1.2	<p>Adres: Kerkpad 23, Nieuw Namen</p> <p>Omschrijving: Het uitbreiden / renoveren van de bestaande woning</p> <p>Dossier: 163909, Olo 4609421</p> <p>Toetsingskader: NRK, Dorpen en Linten</p> <p>Beoordelingsniveau: normaal niveau</p> <p>Bijzonderheden: Plan is al meerdere keren behandeld.</p>	<p>Conclusie 6 dec '18</p> <p>De aanvrager en zijn ontwerper zijn aanwezig bij de vergadering en geven een toelichting op het gemaakte ontwerp. Men wil de kap verwijderen en de verdieping optrekken, zodat er een kubuswoning ontstaat. Als gevelbekleding wil men hout toepassen.</p>
-----	---	---

**AANZICHT VOORGEVEL
(NIEUWE SITUATIE)**

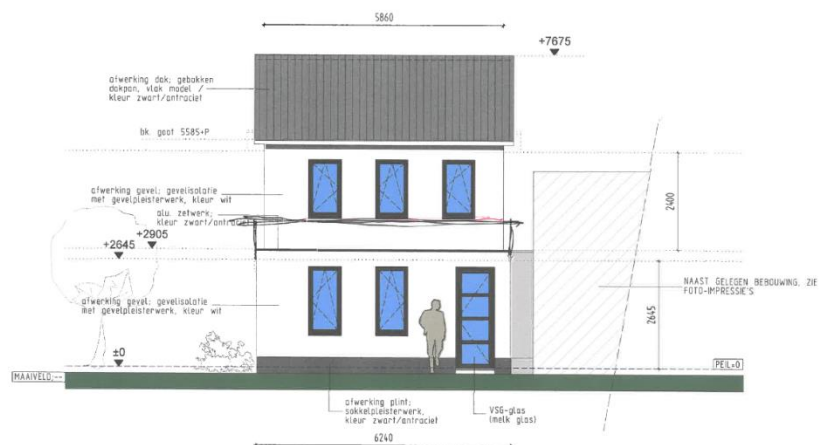
Positief. Niet strijdig met redelijke eisen van welstand, mits de horizontale overgang onder en bovenbouw verlengd wordt naar de onderzijde van de raamkozijnen van de voorgevel. Zie tekening:
